DODATEK Č. 1

KE SMLouvĚ O DíLO

ZMĚNOVÝ LIST – Centrum podpory humanitních věd - CARLA

DODATEK č. 1 ke smlouvě o dílo ze dne 24.3.2012

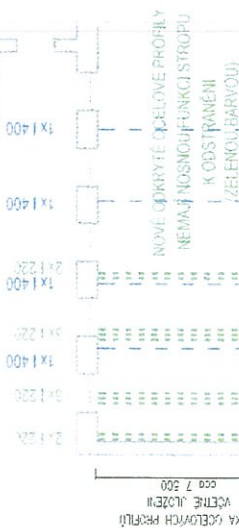
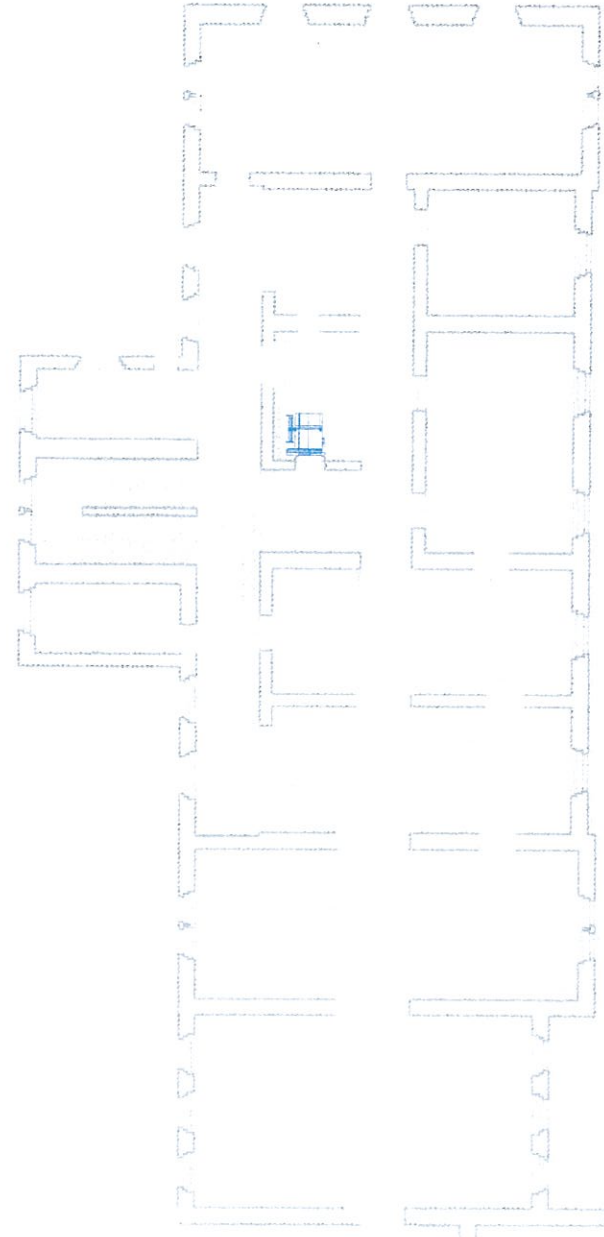
Věc: Zdůvodnění požadavku pro vystavení změnového listu č.2AKCE: „Centrum podpory humanitních věd - CARLA“Předmět prací: SO 02 – Budova B1 - **Demontáž stávajících přebytečných ocelových nosníků**Zdůvodnění:

Při provádění bourání podlahových vrstev byly objeveny v násypech ocelové profily. Dle vyjádření statika, byly tyto profily doplněny do podlah dodatečně a jejich funkcí bylo přenesení zatížení do stěn od velkoplošných regálů, v kterých byly pravděpodobně uskladněny knihy. Statik povoluje jejich odstranění.

Vzhledem k výškovému umístění těchto stávajících profilů a nově navrhovaným podlahovým konstrukcím je nutnost dle vyjádření GP provést jejich demontáž.

Jeich umístění je a rozměry jsou zakresleny v příloze č.1 změnového listu.

NOVÉ ODKRYTÉ OCELOVÉ PROFILY
NEMAJÍ NOSNOU FUNKCI STROPU
(K ODSTRANĚNÍ
Z ZELENOU BARVOU)

NOVÉ ODKRYTÉ OCELOVÉ PROFILY 1220 - NEMAJÍ NOSNOU FUNKCI STROPU
JSOU ULOŽENY NAD ZÁKLPEM - K ODSTRANĚNÍ

POZOR! ODSTRANĚNÍ MŮŽOU BÝT POUZE PROFILY, KTERÉ NEMAJÍ STATICKOU FUNKCI, T.J. NENESOU PRVKY STROPU.
TOTO JE NUTNÉ ZKONTROLOVAT NA MÍSTĚ STATIKEM. K ODSTRANĚNÍ JSOU POUZE PROFILY ULOŽENÉ VOLNĚ NAD ZÁKLPEM.
